Reactienota zienswijzen ontwerpbestemmingsplan Steenwijk, Kornputkwartier

Team: Ruimtelijke ordening en projecten

Datum: augustus 2024

Afbeelding 2 inrichtingsplan van het huidige bestemmingsplan Steenwijk Kornputkwartier.

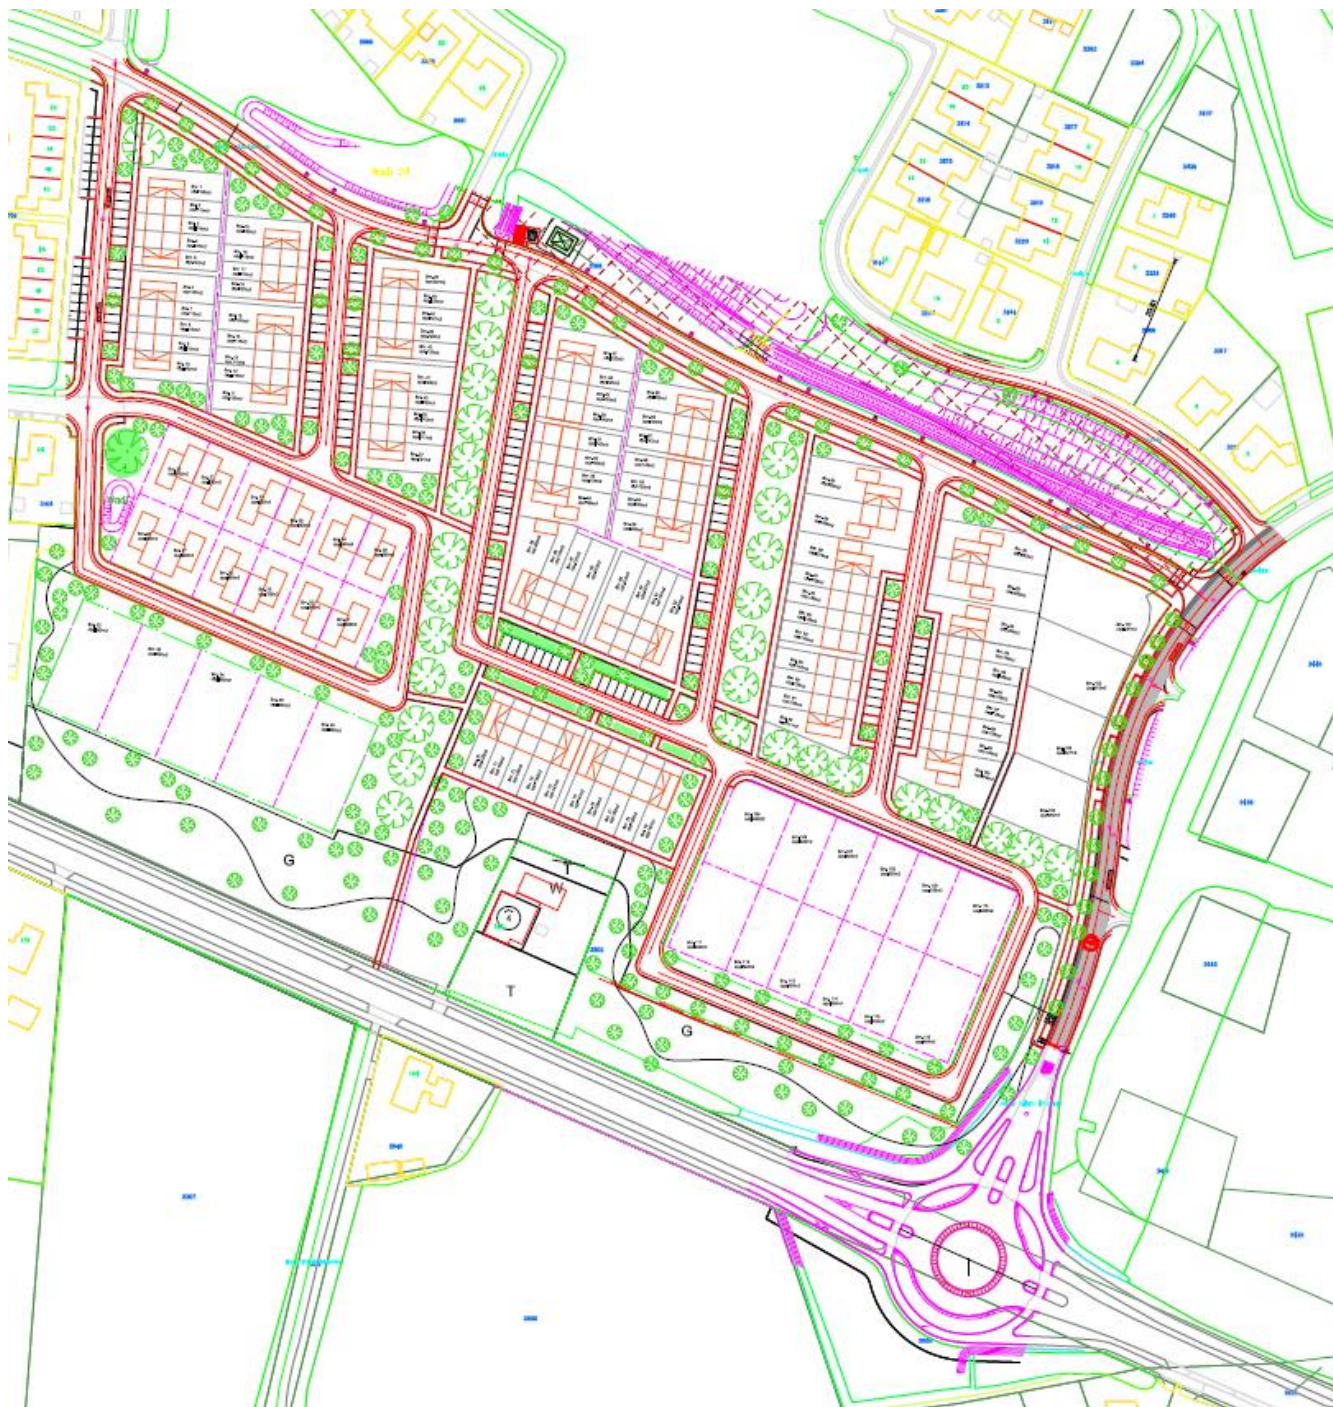
Indieners geven aan dat door de nieuwe verkaveling het karakter van de wijk wijzigt. In de oorspronkelijke planopzet is uitgegaan van de realisatie van 67 woningen, waar nu wordt uitgegaan van 116 woningen. In het oorspronkelijke plan was het uitgangspunt qua woningen, vrijstaand en tweekappers. In het gewijzigde plan ligt het accent op rijwoningen. Volgens indieners heeft dit de nodige negatieve consequenties voor de leefomgeving van de bestaande wijk.

Met dit bestemmingsplan wordt geen geheel nieuwe woningbouwontwikkeling mogelijk gemaakt, maar wordt woningbouwontwikkeling die planologisch reeds mogelijk was volgens het bestemmingsplan 'Van den Kornputkwartier' uit 2007 anders ingevuld, als gevolg van huidige inzichten met betrekking tot de behoeftevraag en de veranderde woningmarkt de afgelopen jaren. Er is dus sprake van een nieuwe inrichting van een planologische gezien reeds bestaande woningbouwontwikkeling (*zie afbeelding 2*).

Deze nieuwe inrichting van woningbouwontwikkeling leidt niet tot onaanvaardbare aantasting van het woon- en leefklimaat van indieners. De gevreesde toename van de verkeersafwikkeling op de Oranje Gelderlandlaan en een

tabel 2. overzicht waterbergingen

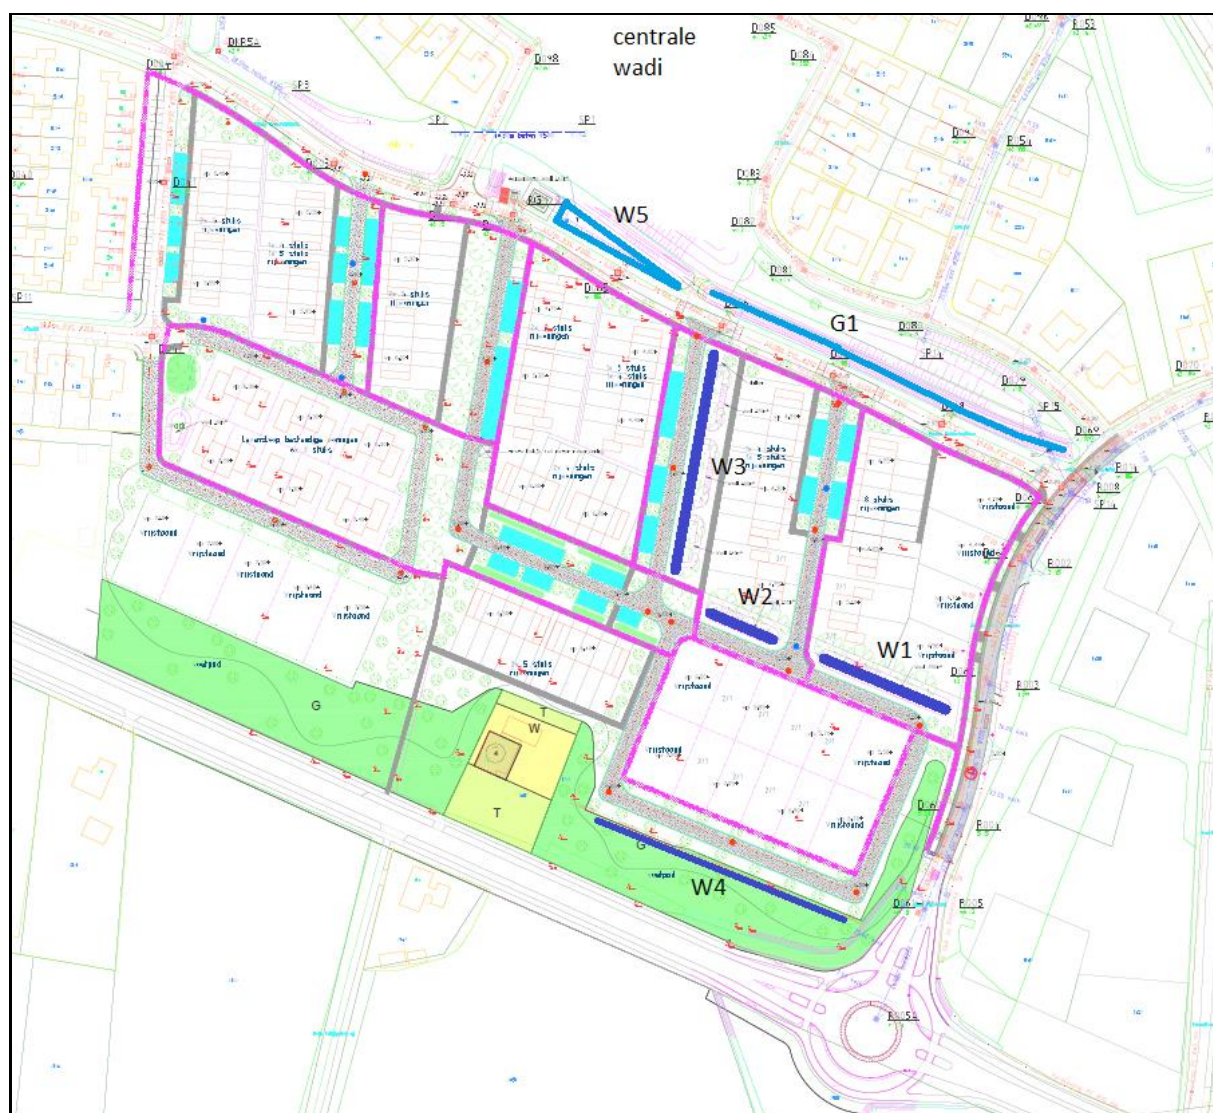
Het ontwerpbestemmingsplan mist een goede onderbouwing op het aspect waterberging/afvoer en de algehele klimaatadaptatie. Daardoor is niet duidelijk wat voor effecten dit heeft voor de lagere delen van het Kornputkwartier. Het gaat daarbij met name om de deelgebieden Divisie en Brigade.

Verder ontbreekt volgens indieners de visie Water Bodem Sturend. Er ontbreken berekeningen van de huidige en toekomstige afvoerbehoefte en de daarvoor benodigde voorzieningen. Mede gezien het hoogteverschil tussen het zuidelijke en noord/oostelijke deel van het plangebied zal een groot deel van het regenwater direct afstromen richting de centraal gelegen wadi's en de straten die daar omheen liggen. Dit is niet getoetst met berekeningen.

Vanwege het hoogteverschil en de zorgplicht om klimaatadaptatie is een noodzaak tot waterberging en zou volgens de indieners een bergings- en infiltratievoorziening aan de noord/oost zijde van het plangebied gerealiseerd moeten worden.

De nieuwe opzet voorziet in meer openbaar groen dan de originele opzet. Door deze groenzones wordt de groenbeleving vergroot en zo ontstaat er ook ruimte voor het bergen van afstromend hemelwater door het aanbrengen van wadi's. In bijgevoegd overzicht is aangegeven waar in en rond het plangebied deze wadi's gerealiseerd kunnen worden. De definitieve vormgeving en locatie van de wadi's wordt ingevuld bij het verder uitwerken van dit plan, maar zoals hieronder valt te zien wordt de benodigde berging met gemak gehaald. Naast deze genoemde locaties biedt het plan meer locaties om water op te vangen. Ook dit wordt meegenomen in de verdere uitwerking van het plan.

Om te voorkomen dat er water richting het gemaal Oostermeenthe wordt afgevoerd wordt de duiker vanuit de noordelijke spoorlood richting de vijvers van de Oostermeenthe dichtgezet (voor globale situatie zie het bijgevoegde overzicht). Met het dichtzetten van deze duiker wordt nog wel de berging van de noordelijke spoorlood benut wat resulteert in ruim 935 m3 wateropvang. Naast de berging van de noordelijke spoorlood wordt ook de berging van de zuidelijke spoorlood benut (ca. 150 m3). Er is instemming van Prorail voor het benutten van de berging van de spoorsloten.
